Ducato (250)

ДАТЧИКИ СИСТЕМЫ ABS НА ЗАДНИХ КОЛЕСАХ
Горит предупредительная лампочка системы ABS – Сервисное решение

33
08.11

Отменяет и заменяет SN 33.08.11 от 16/12/2011

Рис. 1

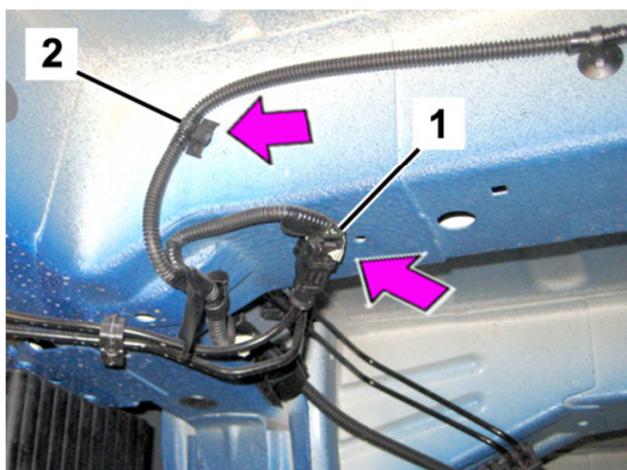
- Снять разъем правого датчика ABS (1 - Рис. 1) и зажим (2) с защитного кожуха.

Рис. 2

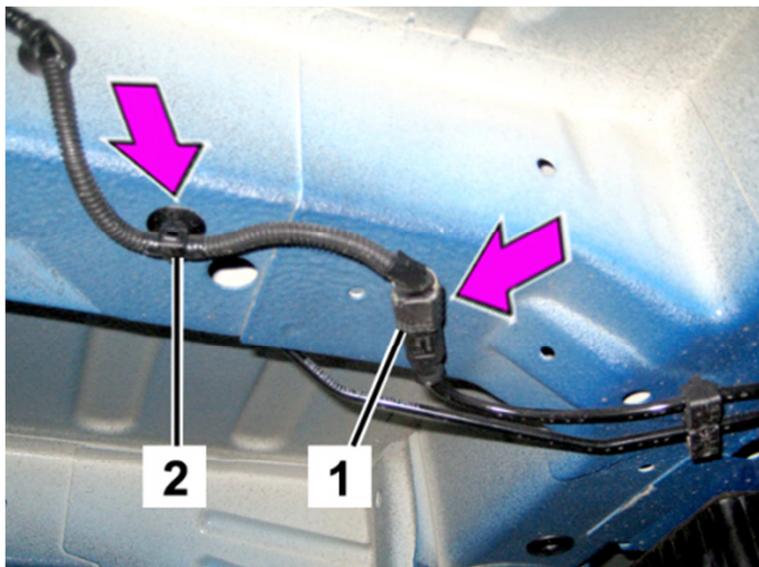
- Снять разъем левого датчика ABS (1 - Рис. 2) и зажим (2) с защитного кожуха.

Рис. 3

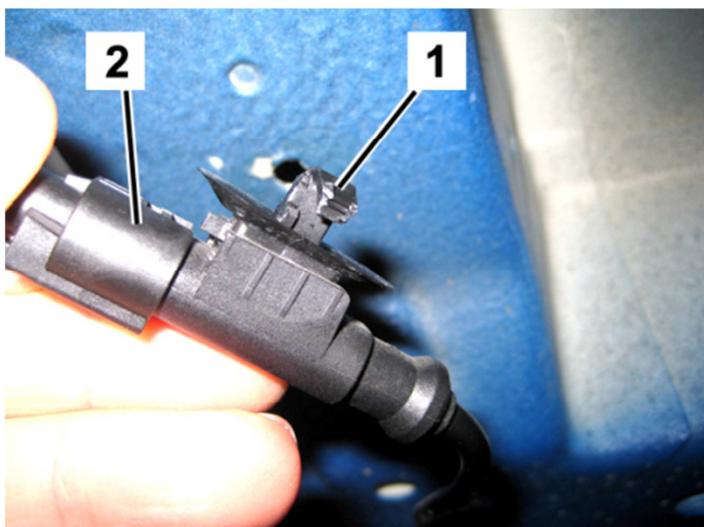
- Снять зажим (1 - Рис. 3) с соединительного блока (2) правого датчика ABS и левого датчика ABS; заменить его на новый, полученный от отдела запчастей (Spare Part Dpt).

Рис. 4

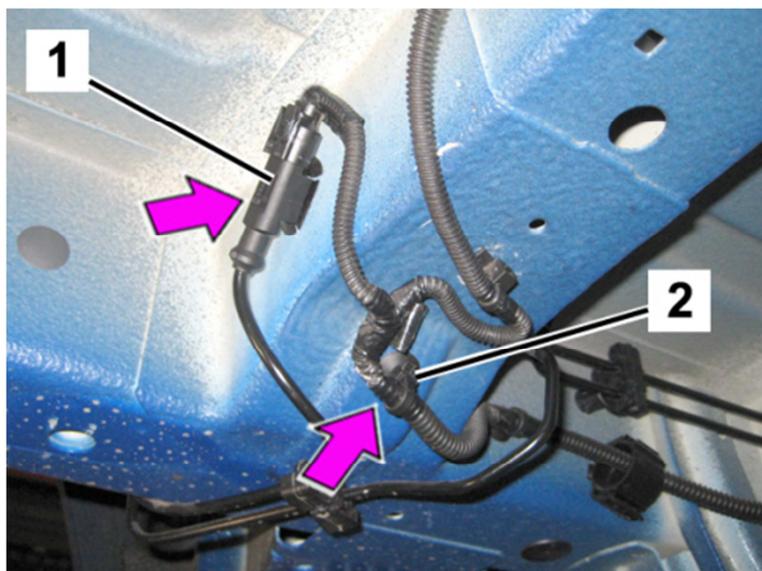
- С левой стороны установить разъем (1 - Fig. 4) левого датчика ABS, закрепив его

- на кожухе со стороны траверсы, как показано на Рис. 4;
- Закрепить зажим проводки (2) в кожухе, ранее предназначенном для разъема датчика, уложив проводку, как показано на рисунке.

Рис. 5

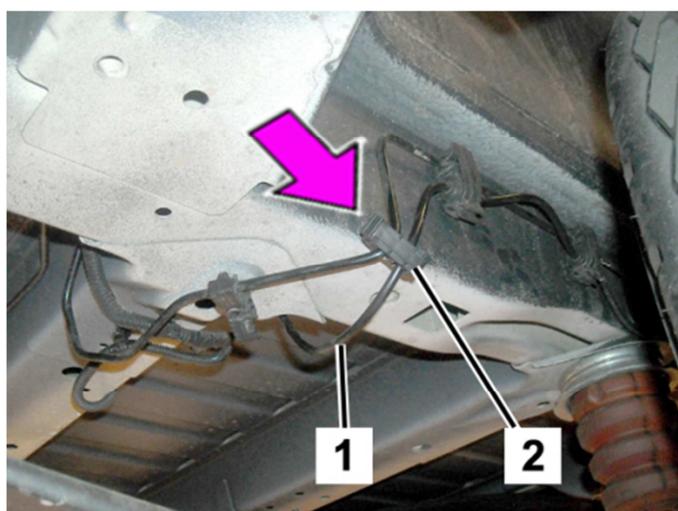
- Закрепить кабель левого датчика ABS (1 - Рис. 5) новым зажимом (2) № 51715767, полученным от отдела запчастей (Spare Parts Dtp).

Рис. 6

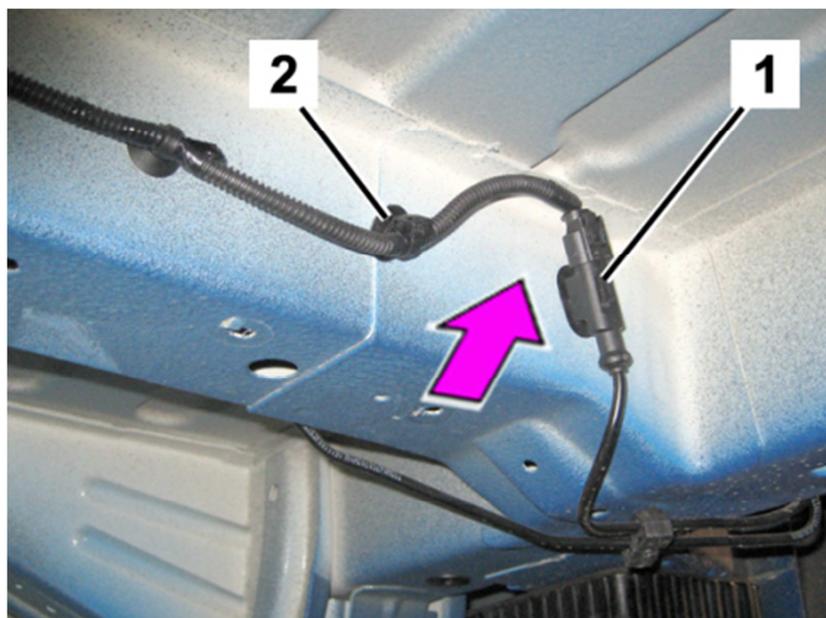
- С правой стороны установить разъем (1 - Рис. 6) правого датчика ABS, закрепив его на кожухе со стороны траверсы, как показано на рисунке;

- Обрезать и удалить неиспользованный зажим (2).
